PREGUNTAS Y RESPUESTAS DEL EXPEDIENTE ING/21/0003

Pregunta formulada el 25/11/2021:

Respuesta pregunta formulada espacios propuestos, Área Portuaria de Bouzas:

Respuesta pregunta formulada espacios propuestos, P.I. Balafidos:

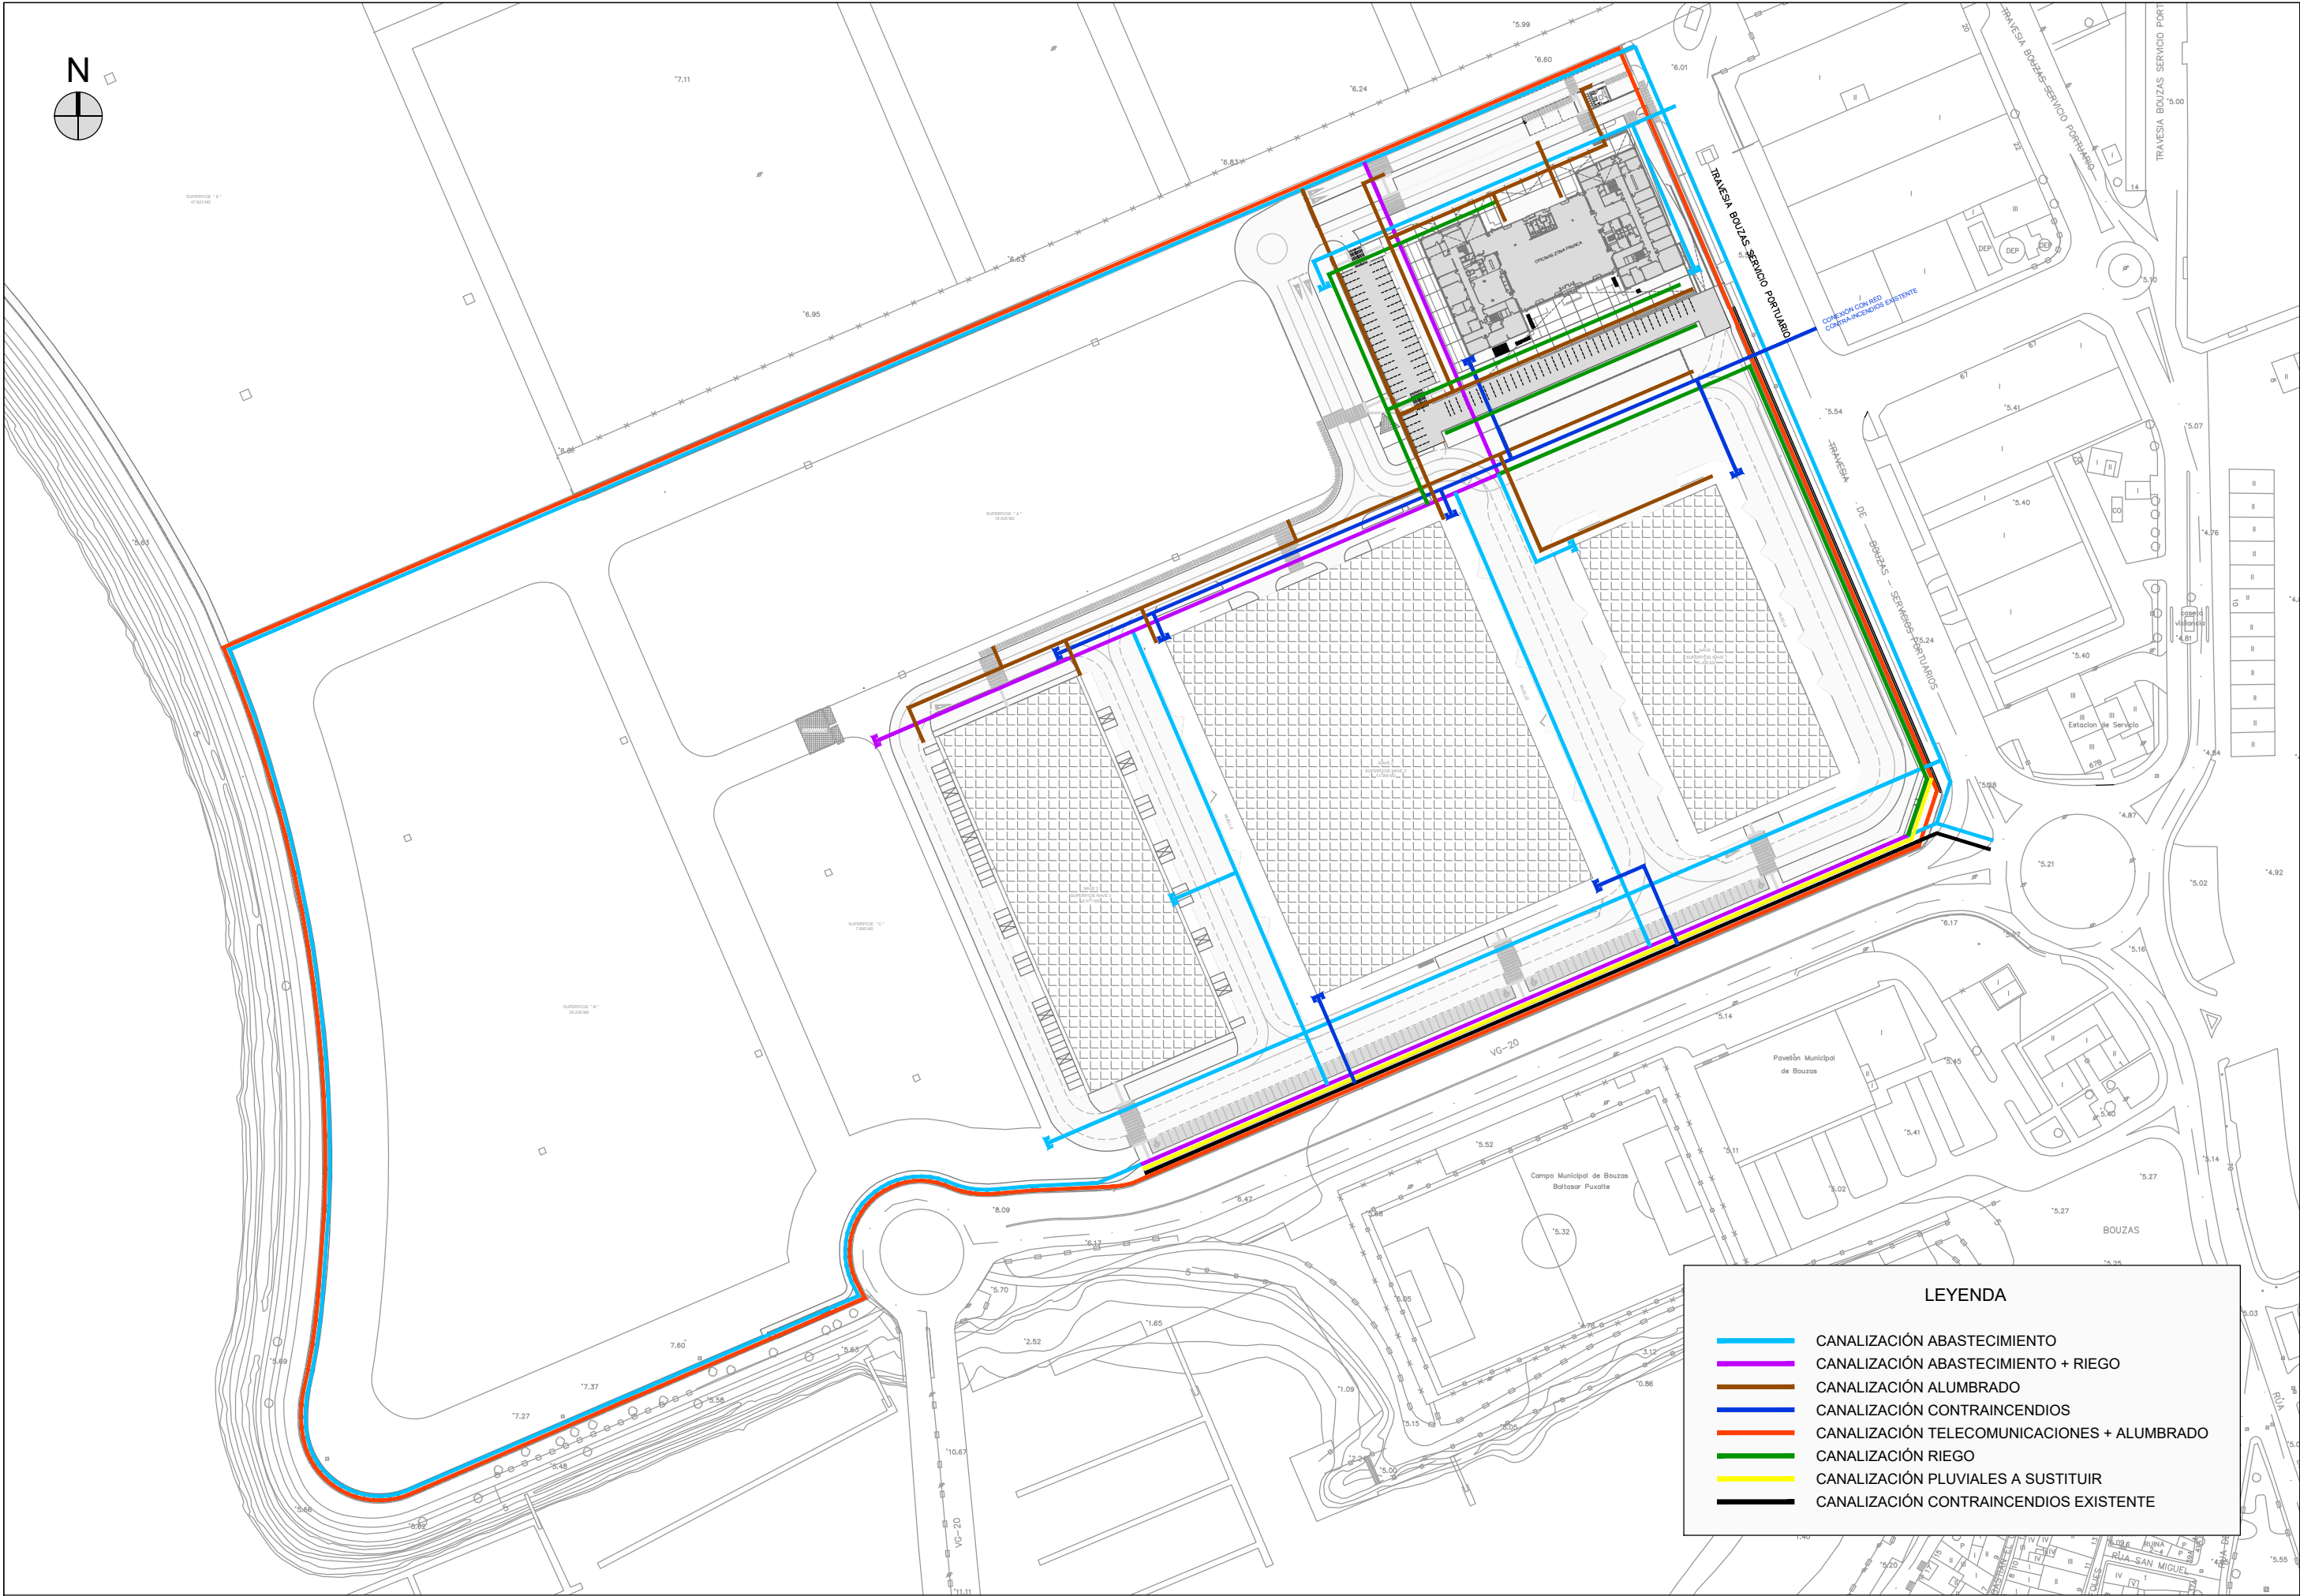
-¿Sería posible obtener un plano / proyecto con las canalizaciones existentes en ese recinto y las características de las mismas?

-La idea es poder consultar si existen canalizaciones que podamos aprovechar para el paso de nuestro cableado de forma que reduzcamos el impacto de la obra al mínimo posible con la ejecución de nuevas canalizaciones.

01. Trazado general de las canalizaciones existentes.
02. Instalación alumbrado. Estado propuesto cuadro de mando 1. Planta general.
03. Instalación alumbrado. Estado propuesto cuadro de mando 2. Planta general.
04. Instalación de telecomunicaciones. Estado propuesto. Planta general.
05. Zanja tipo de servicios.
06. Secciones tipo.

En relación con las canalizaciones existentes en los espacios propuestos para PRVE, se trata de dos canalizaciones de 40 mm de diámetro conectadas a la arqueta más próxima de alumbrado y desde está, hay dos canalizaciones disponibles de Ø 90 mm que conecta a centro de mando ubicado en Nave 2.

P.I. Balaídos

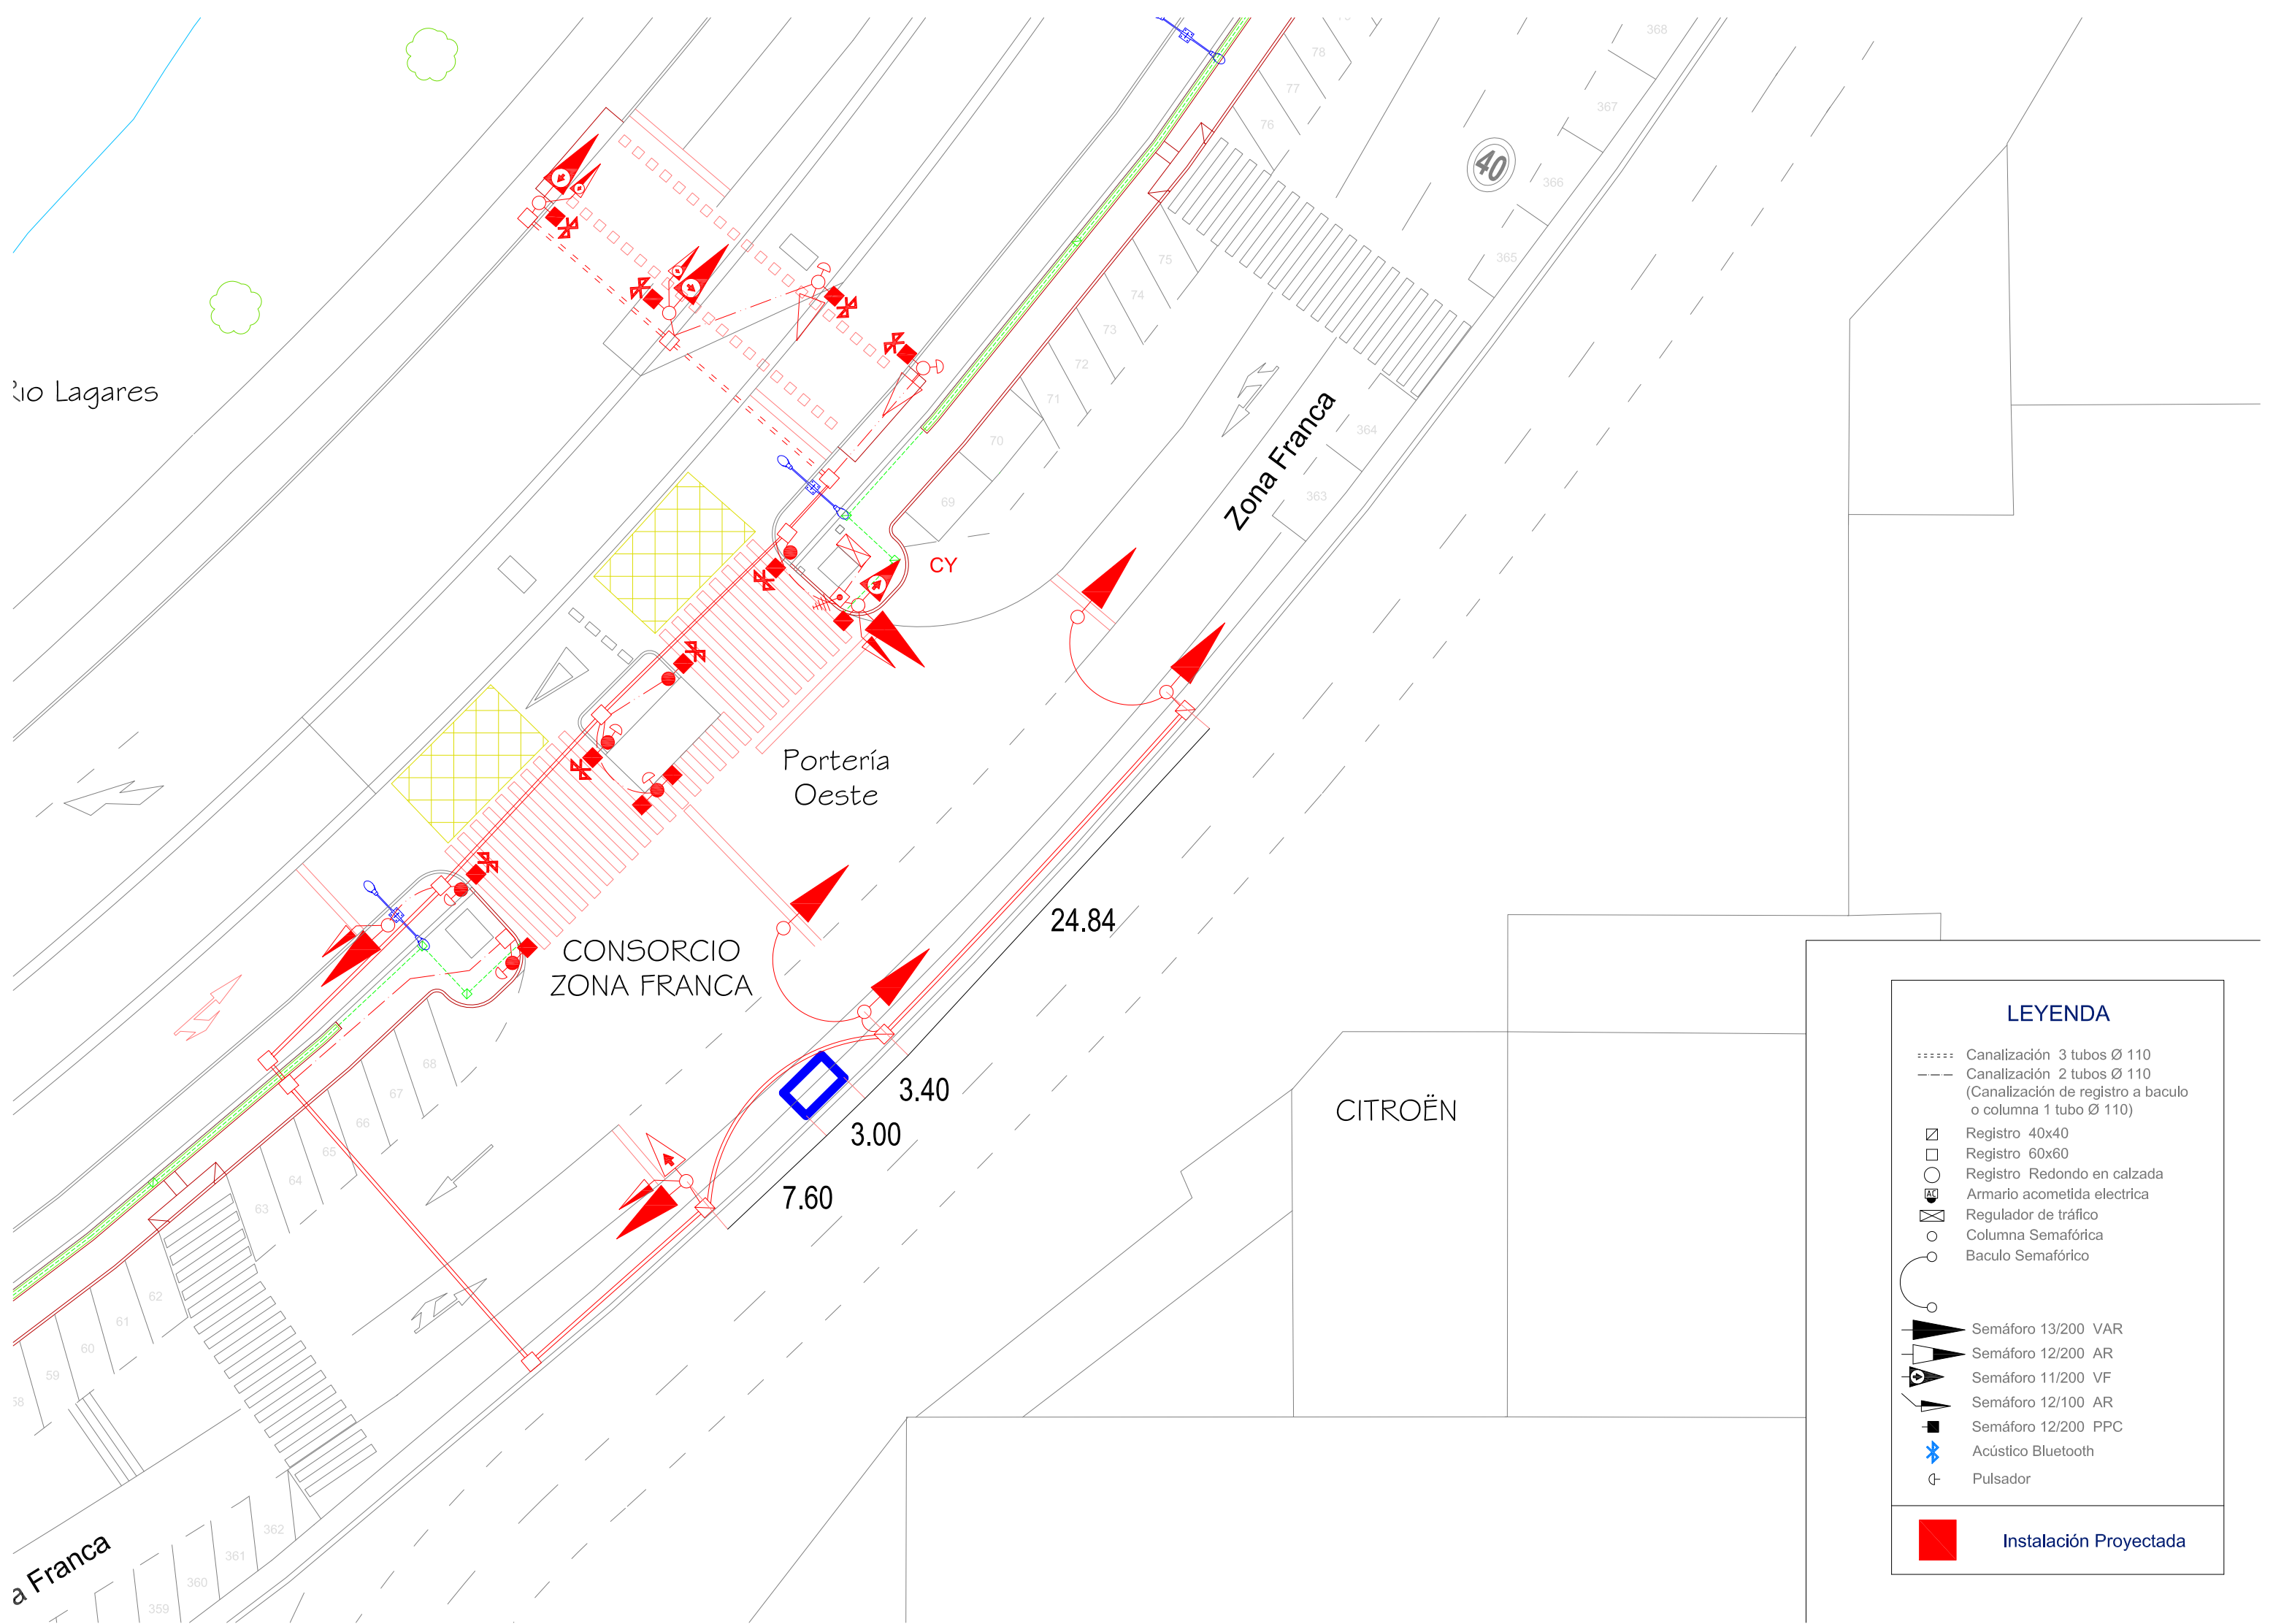
-Se nos indicó en la visita que ya existe una canalización realizada en la reciente urbanización de esa zona. ¿Podéis enviarnos un plano /proyecto para consultar las características de dichas canalizaciones?

01. Trazado de la red semafórica con canalizaciones adicionales.
02. Sección zanjas tipo.

Por tanto, las canalizaciones disponibles para paso cableado son: 4 Ø160 y 2 Ø110 mm.
